会計検査の指摘事例とその解説(59)

今回は、下水道工事と橋梁の床版補強工事に係る設計の事例についてご紹介します。

図－1 雨水排水管工の概念図

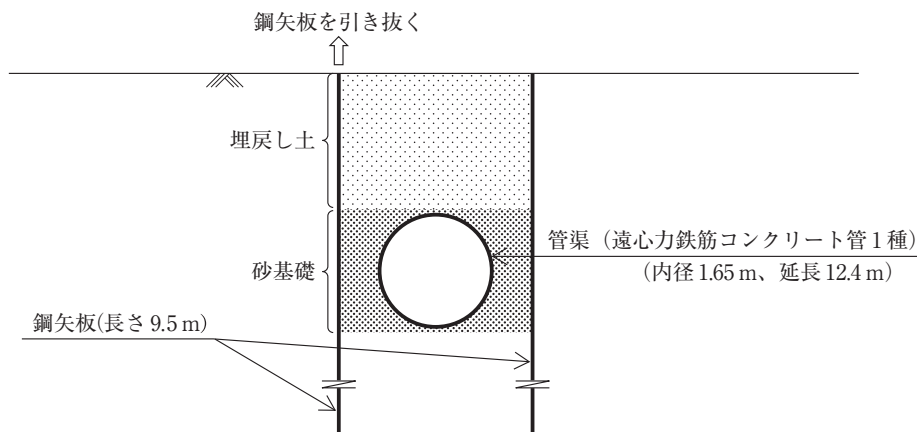
このうち、雨水排水管工は、道路を開削して車道下に管渠（内径1.65m、延長12.4m）を埋設し、その埋戻しを行うもので、道路の開削にあたっては、管渠の埋設予定箇所の両側に仮設の土留工として鋼矢板（長さ9.5m）を打設し、埋戻し後は片側の鋼矢板を引き抜くものです（図－1）。

矢板で土留めをし、開削した溝の内側に、遠心鉄筋コンクリート管1種の管渠を、管渠の全周を砂で巻く砂基礎で設置すれば、管渠に作用する鉛直土圧等の荷重が管渠の耐荷力を下回ることから、設計計算上安全であるとして、これにより施工していました。

しかし、埋戻し後に矢板を引き抜く場合は、矢板を引き抜かない場合に比べて、埋戻し土の緩みにより、管渠に作用する鉛直土圧が大きくなることから、設計基準によれば、管渠に作用する鉛直土圧を計算する際は、矢板の引き抜きの有無に応じた計算式を用いることとされています。本件工事においては、矢板を引き抜く場合の計算式を用いて管渠に作用する鉛直土圧を計算すべきであったのに、同市は、誤って、矢板を引き抜かない場合の計算式を用いて計算していました。

そこで、改めて、矢板を引き抜く場合の計算式を用いて計算したところ、管渠に作用する鉛直土圧等の荷重は95.2kN/m²となり、管渠の耐荷力68.1kN/m²を大幅に上回っていて、設計計算上安全とされる範囲に収まっていませんでした。

この手直し工事は、管渠更正工法を採用し、塩化ビニール製のストリップをマンホールから引き込み管渠内にスパイラル状に巻き、製管機によりストリップ管を形成するなどして既設管と一体となった複合構造としました。工事費は、全額、コンサルタント会社の負担とのことです。
